**Commission économique pour l'Europe**

**Forum mondial de l'harmonisation des Règlements  
concernant les véhicules**

**Règlement ONU n° 48 (Installation des dispositifs d'éclairage  
et de signalisation lumineuse) : propositions de nouvelles séries  
d'amendements au Règlement ONU n° 48****Proposition de supplément aux séries 06 et 07  
d'amendements au Règlement ONU n° 48****Communication de l'expert de l'Organisation internationale  
des constructeurs d'automobiles\***

1.4 ——— Seuls les symboles ci après peuvent être utilisés pour identifier les commandes:

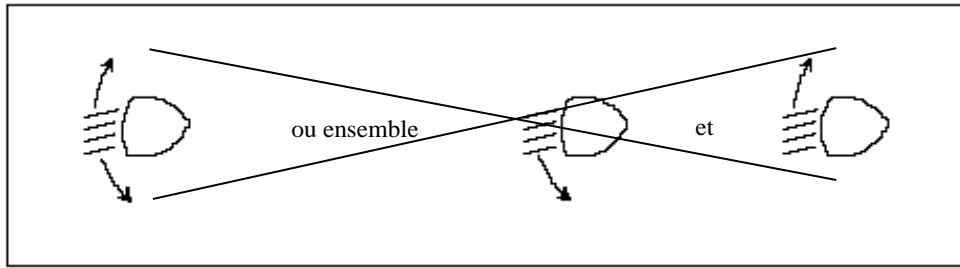
~~Les dispositifs de commande du type à rotation visibles de champ ou dont seul le bord est visible doivent être actionnés comme s'ils étaient des dispositifs du type a) ou e).~~
  - 1.1.1 Ce dispositif de commande doit être pourvu de symboles indiquant clairement les mouvements qui correspondent à l'orientation vers le bas et vers le haut du faisceau **de** croisement.
  - 1.2 La position « 0 » correspond à l'inclinaison initiale définie au paragraphe 6.2.6.1.1 du présent Règlement.
  - 1.3 ~~Les marques employées sur le dispositif doivent être expliquées dans le manuel du conducteur.~~

Les symboles à cinq rayons au lieu de quatre peuvent également être utilisés.

11. La prescription énoncée au paragraphe 1.4 précisant les symboles qui peuvent être utilisés a été supprimée car ceux-ci sont déjà prescrits dans le Règlement ONU n° 121.
  12. Les exemples des commandes 1, 2 et 3 ont été supprimés étant donné que les illustrations sont considérées comme dépassées.
-

**Exemple 2**

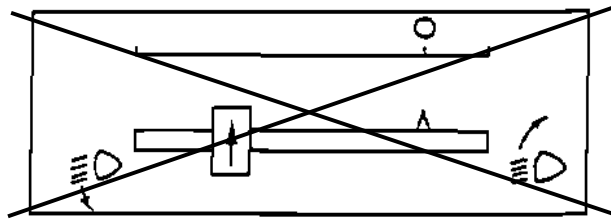
**Exemple 1**

**Exemple 3**
